日産自動車株式会社製の高規格救急自動車リコールについて

日産パラメディックのブレーキマスターバッグの件について

リコール届出一覧表

改善箇所説明図

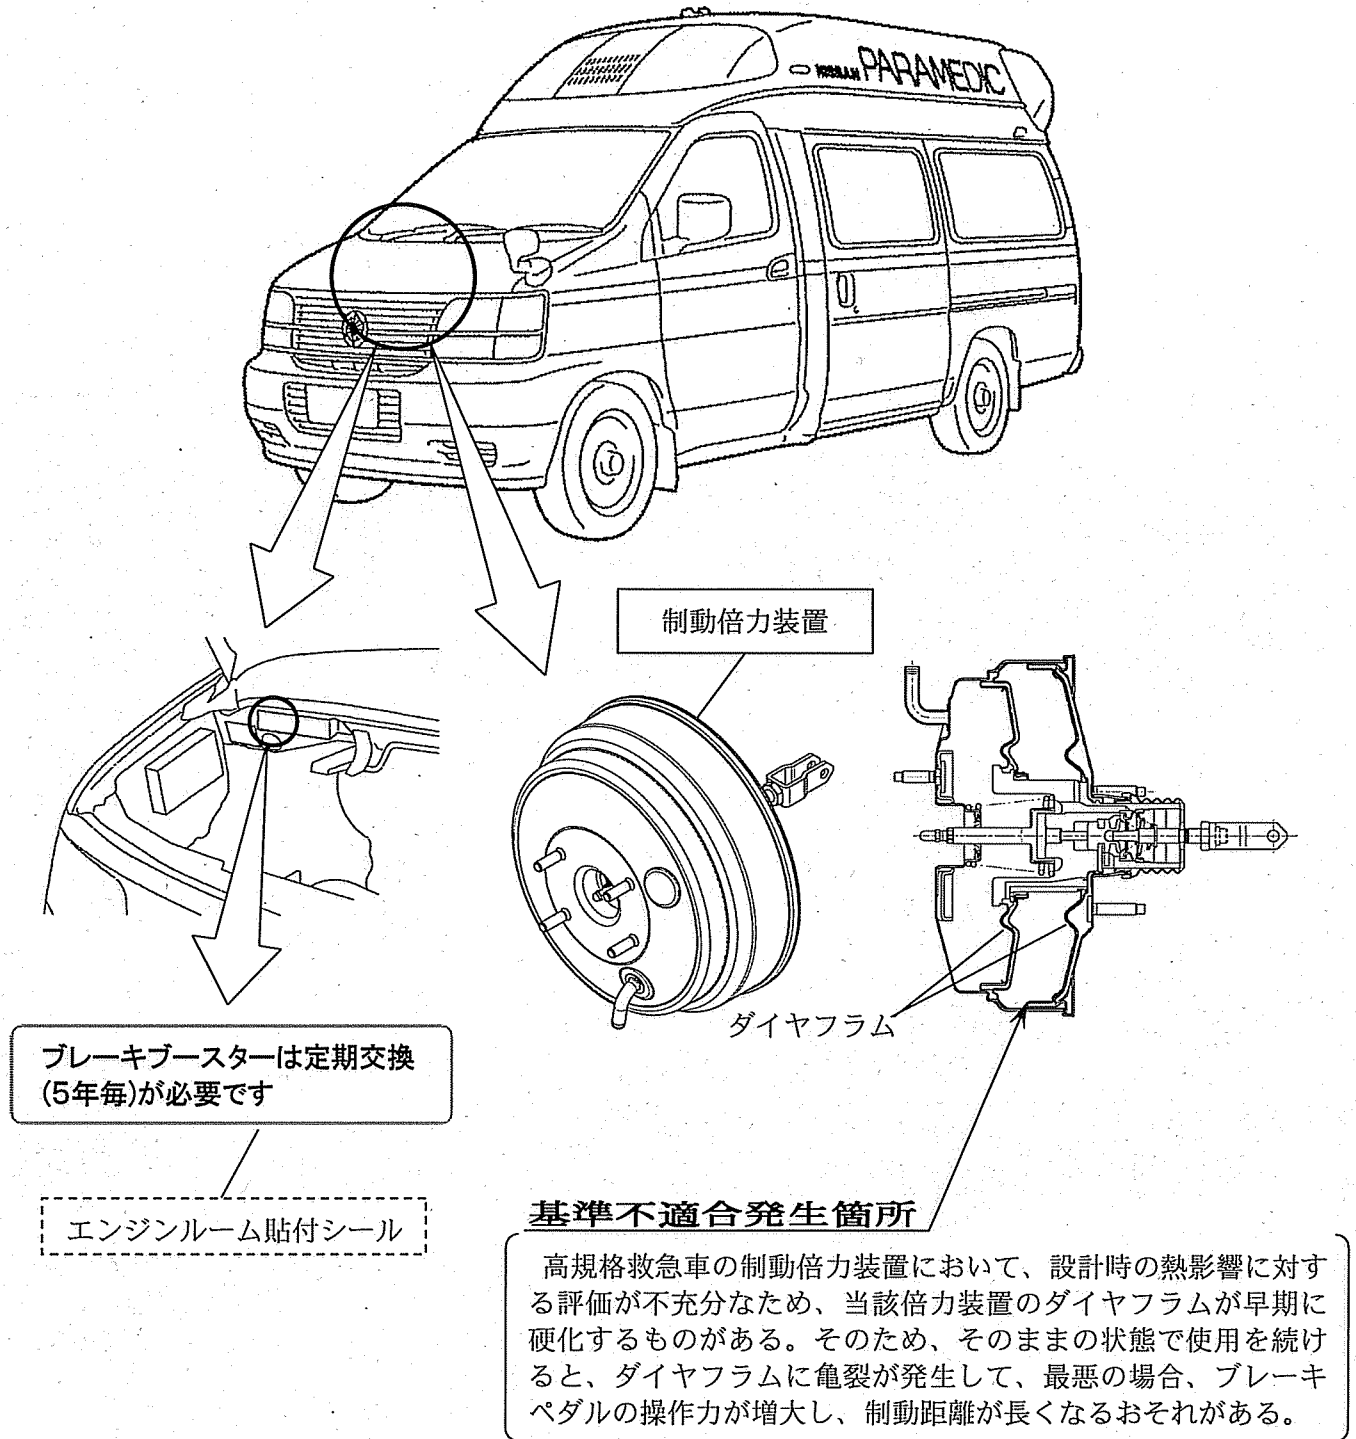
リコール届出番号	2683	リコール開始日	平成22年12月17日
届出者の氏名又は名称	日産自動車株式会社 取締役社長 カルロス ゴーン		問い合わせ先：お客さま相談室 TEL 0120-315-232
不具合の部位（部品名）	制動装置（制動倍力装置）		
基準不適合状態にあると認める構造、装置又は性能の状況及びその原因	高規格救急車の制動倍力装置において、設計時の熱影響に対する評価が不十分なため、当該倍力装置のダイヤフラムが早期に硬化するものがある。そのため、そのままの状態で使用を続けると、ダイヤフラムに亀裂が発生して、最悪の場合、ブレーキペダルの操作力が増大し、制動距離が長くなるおそれがある。		
改善措置の内容	全車両、当該制動倍力装置を新品に交換する。また、メンテナンスノートに当該倍力装置の定期交換時期（5年）の記載を追加したシールを貼付するとともに、エンジンルームに定期交換時期を記載したシールを貼付する。		
不具合件数	6件	事故の有無	無し
発見の動機	市場からの情報による。		
自動車使用者及び自動車分解整備事業者に対する周知のための措置	<ul style="list-style-type: none"> ・使用者：ダイレクトメール等で通知する。 ・自動車分解整備事業者：全ユーザーを把握しているため、周知のための措置はとらない。 ・改善実施済車には、運転者席側ドア開口部のドアストライカー付近にNo.2683のステッカーを貼付する。

全車両、当該制動倍力装置を新品に交換する。また、メンテナンスノートに当該倍力装置の定期交換時期（5年）の記載を追加したシールを貼付するとともに、エンジンルームに定期交換時期を記載したシールを貼付する。

識別：定期交換時期を記載したシールにより、容易に識別が可能のため、特別な識別は行なわない。
